Montmélian, le 2 juillet 2026

Regards croisés avec le territoire – Atelier Intégration paysagère et architecturale du projet

Synthèse de la Commission Territoriale de Concertation de la Combe de Savoie, de Belledonne et de la Maurienne

Accès Alpains Ligne Nouvelle
Carte de concertation - Atelier 2

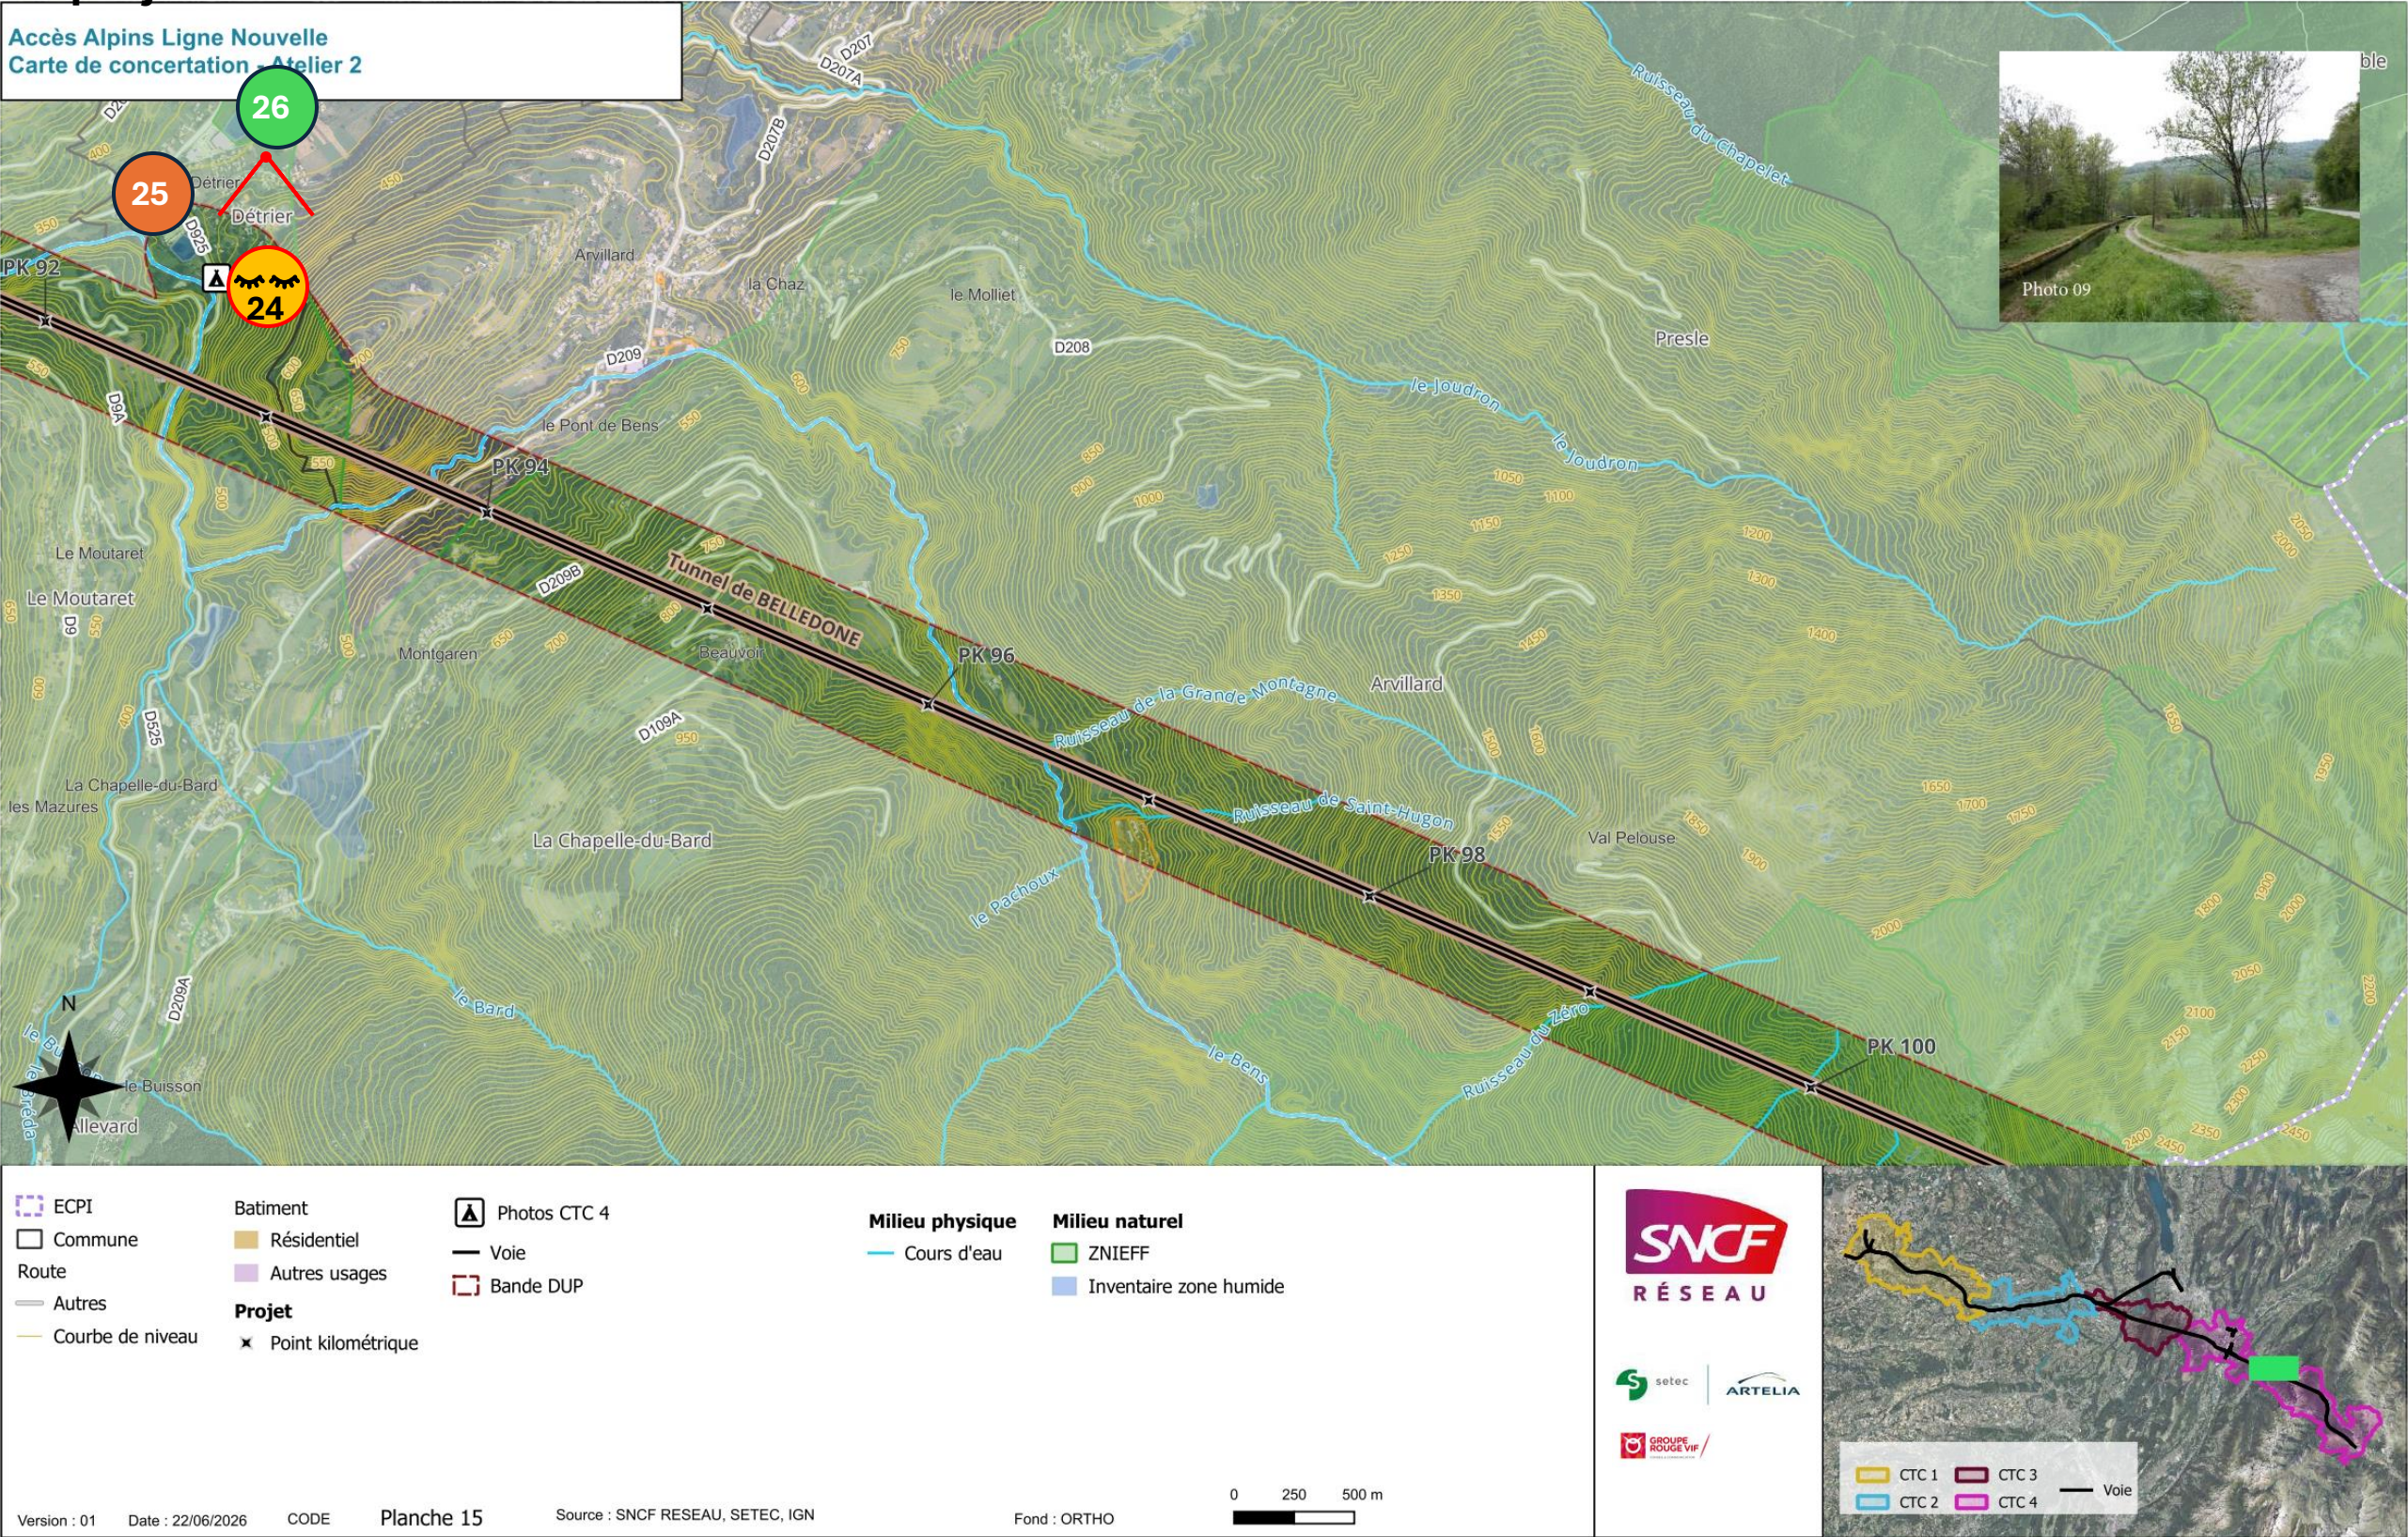
24	p.3			La Chapelle Blanche Le Villaroux	Covisibilité avec la ligne SFLT		
25	p.3			Pontcharra	Château du chevalier Bayard. Quid covisibilité avec la ligne SFLT ?		
26	p.3			Les Mollettes	Covisibilité de la ligne SFLT depuis la route des vins		
27	p.4		Ouvrage sobre	Détrier	Descenderie sobre Impacts chantier = visuel + trafic routier + logements pour les ouvriers		
28	p.4			Détrier	camping + possible archéologie romaine		
29	p.4			Détrier	Impact visuel de la descenderie et du chantier sur le lac Saint-Clair. Gène pour les usagers du lac qui est un espace récréatif		
30	p.6		Ouvrage architecturé	Saint-Rémy-de-Maurienne	entrée est du tunnel de Belledonne car forte visibilité depuis les infrastructures existantes		
			Ouvrage sobre		présence d'une continuité écologique à maintenir au niveau de la tête de tunnel		
			Ouvrage sobre		Le groupe n" a pas exprimé de volonté d'avoir des ouvrages très marqués architecturalement mais plutôt discrets pour ne pas accrocher l'œil dans le grand paysage

CTC Combe de Savoie, Belledonne et Maurienne (2 juillet 2026) – Atelier 2 : Insertion paysagère et architecturale du projet

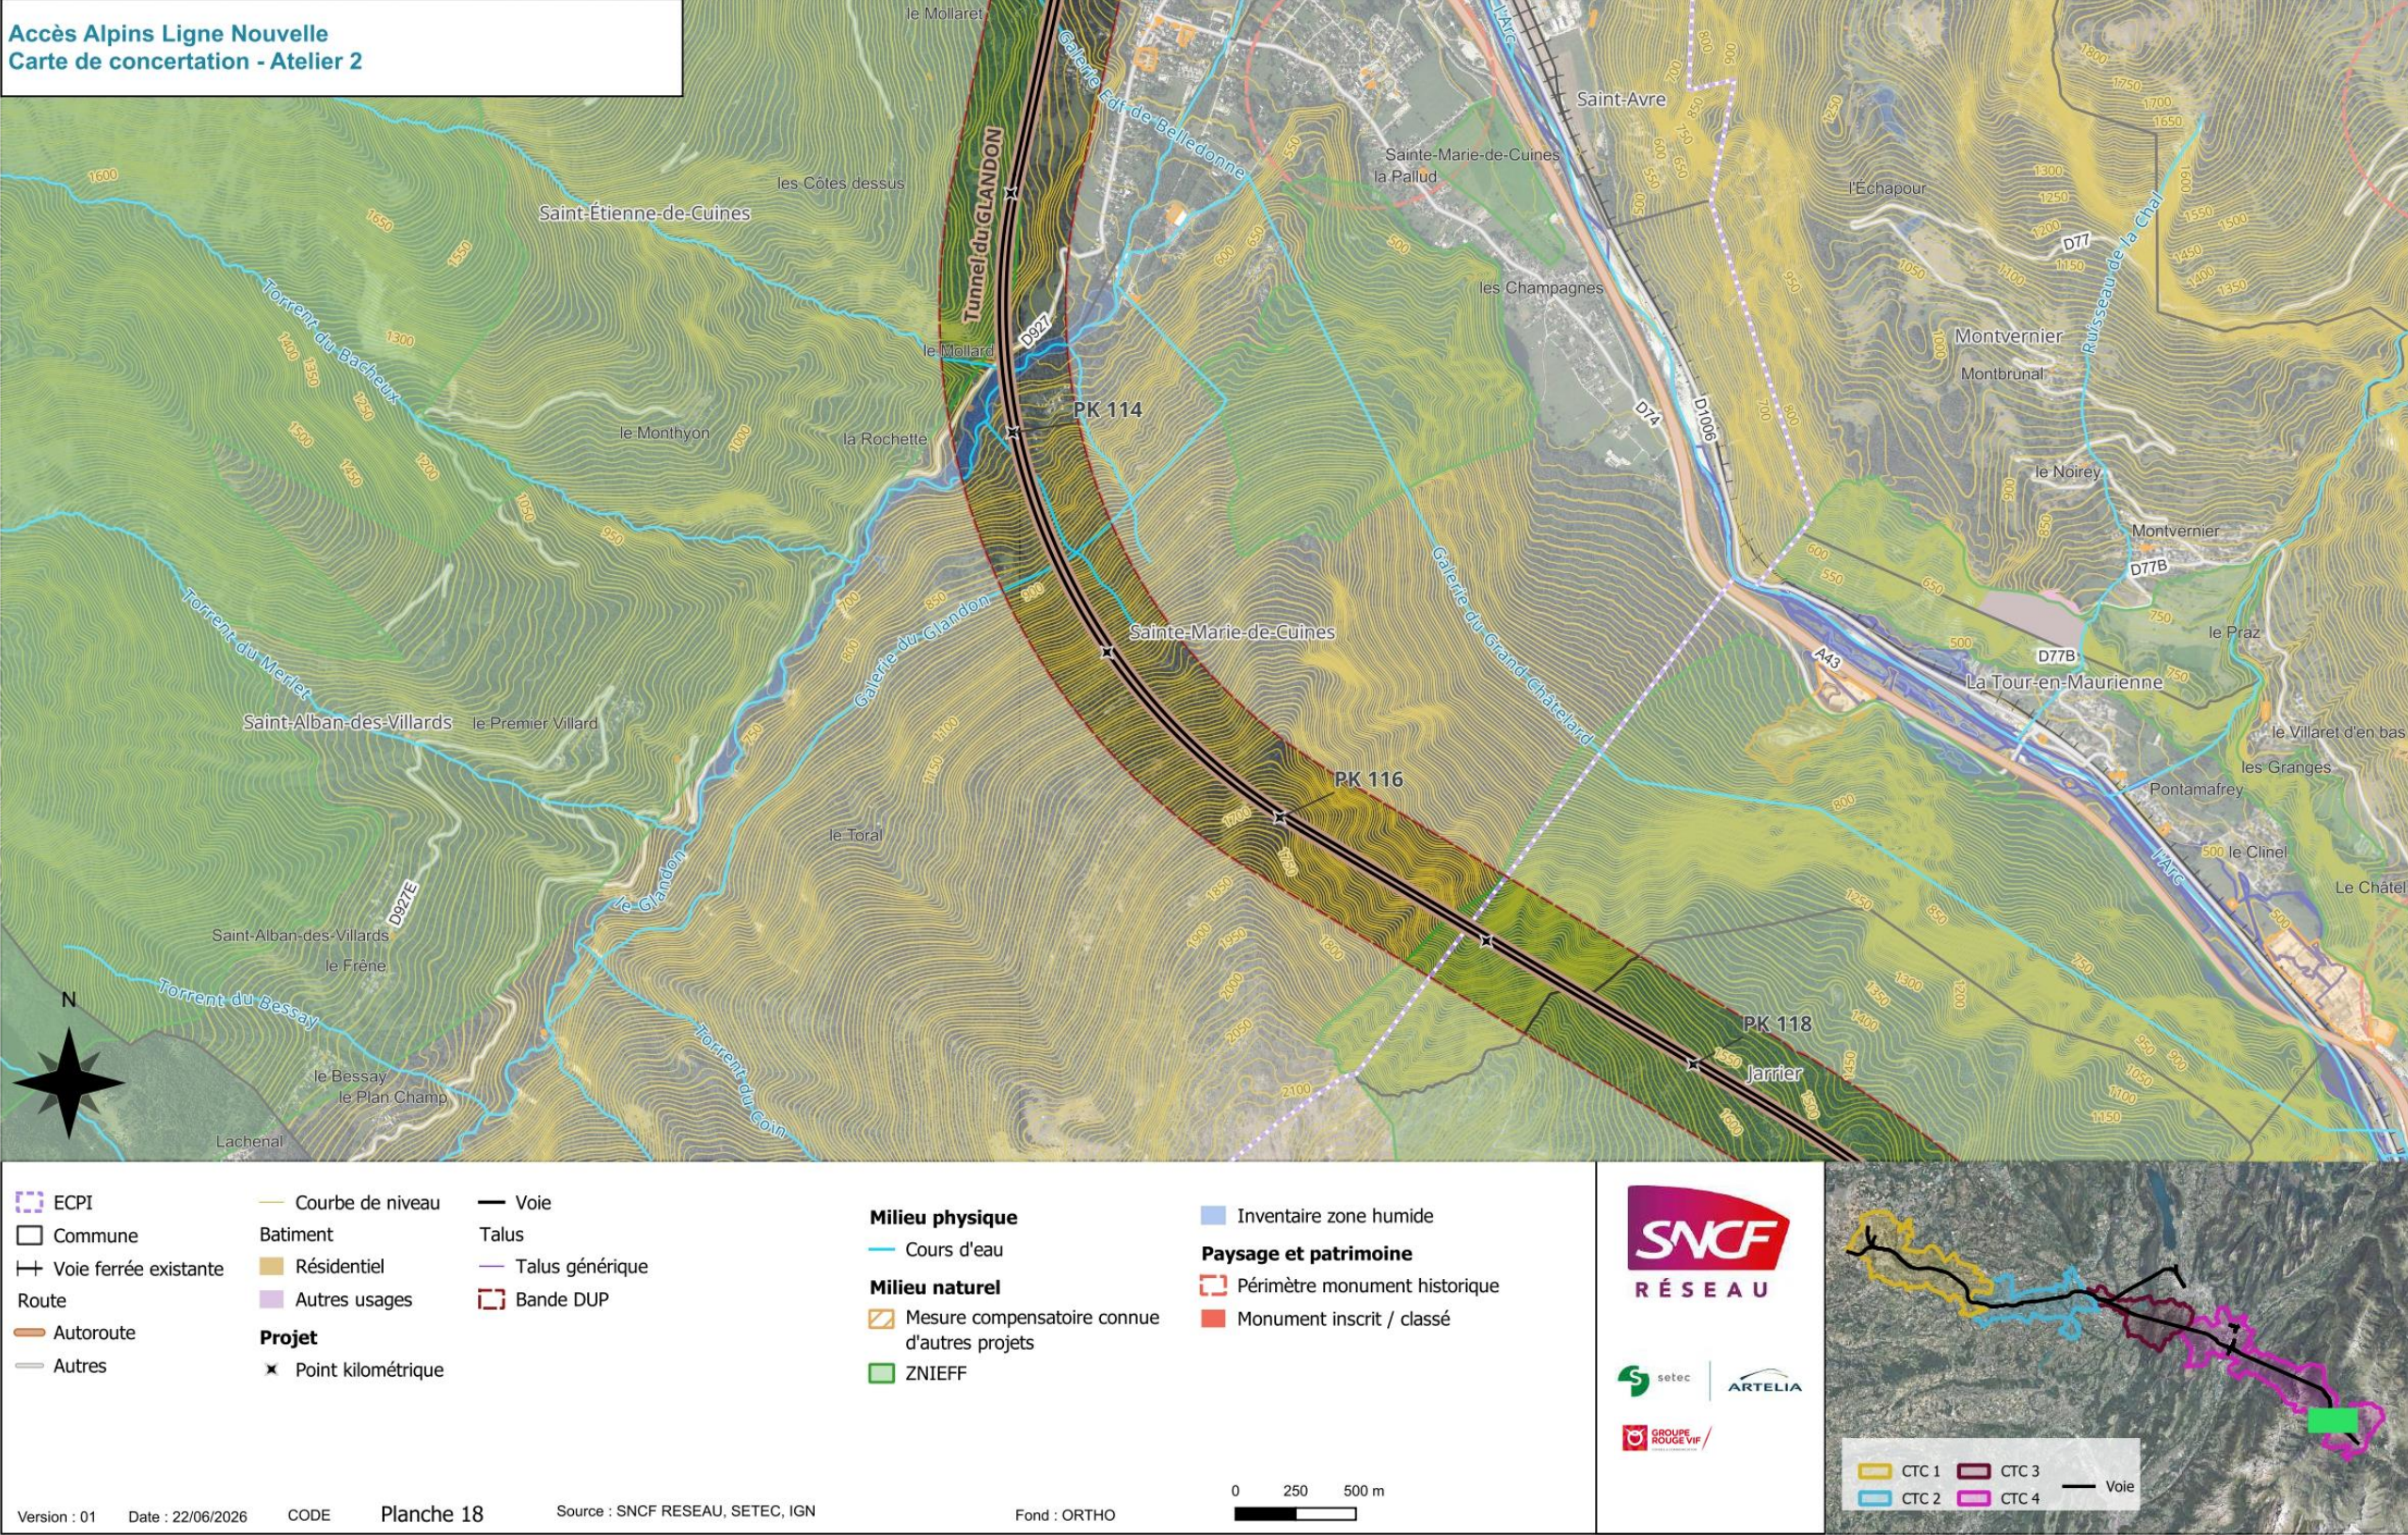
28	p.6			La Chambre / Saint-Martin-sur-la-Chambre	Covisibilité avec la ligne SFLT.		
29	p.6			Saint-Rémy-de-Maurienne	covisibilité depuis l'itinéraire cyclable Via Maurienne et les autres infrastructures routières (départementales, autoroute). Quid traitement protection acoustique ?		
					Réflexion à avoir sur l'élargissement de la route pour la Via Maurienne. Profiter du chantier SFLT pour mettre en sécurité la Via Maurienne.		
30	p.6			Saint-Rémy-de-Maurienne	Continuité écologique à maintenir.		
					Plaine du Canada : plan d'eau de la Besse, zone Natura 2000, secteur écrevisses = forts enjeux de biodiversité. Prise en compte de la continuité piscicole du Pomaray.		
31	p.6			Saint-Rémy-de-Maurienne	Attention à l'insertion paysagère dans la plaine du Canada.		
32	p.6			Saint-Rémy-de-Maurienne (Saint-Sulpice)	Village enclavé entre voie et montagne. Il va être supprimé. Que fait-on du bâtiment existant ? Quelle valeur patrimoniale peut avoir ce hameau ? Comment le valoriser ? Rentre dans la dimension sociale du projet

33	p.6		Ouvrage architecturé	Saint-Etienne-de-Cuines	multitude d'infrastructures sur un court tracé. Mettre en cohérence les différents ouvrages et travailler l'architecture. Quid de la gestion du bruit ? Murs anti-bruits ? Merlons ? Car cette zone est déjà une "zone de résonnance"		
			Ouvrage sobre		Attention à l'insertion pour la phase chantier		
34	p.6		Ouvrage sobre	Saint-Etienne-de-Cuines	entrée ouest tunnel de Glandon		
35	p.6			Saint-Etienne-de-Cuines	Plan d'eau Barbouillon. Pas d'enjeu paysager a priori, mais à ne pas oublier.		
36	p.8		Ouvrage sobre	Saint-Jean-de-Maurienne	Entrée est tunnel de Glandon. Etre sobre et en cohérence avec les ouvrages existants. Clarifier l'entrée de ville. Ne pas multiplier les signaux		
			Ouvrage architecturé		tranchée couverte jusqu'à la RD. Insertion de la sortie du tunnel est un ENJEU FORT		
37	p.8			Saint-Jean-de-Maurienne	Entrée de ville + gare internationale = être en cohérence avec une charte architecturale de TELT ?

38	p.8			Saint-Jean-de-Maurienne	Carrières Apprin : mouvements de matériaux. Quid insertion paysagère ? Surtout qu'on est en entrée de ville		
39	p.8			Saint-Jean-de-Maurienne	Monuments classés. Volonté de la ville de réorganiser son centre-ville, de mieux marquer les espaces
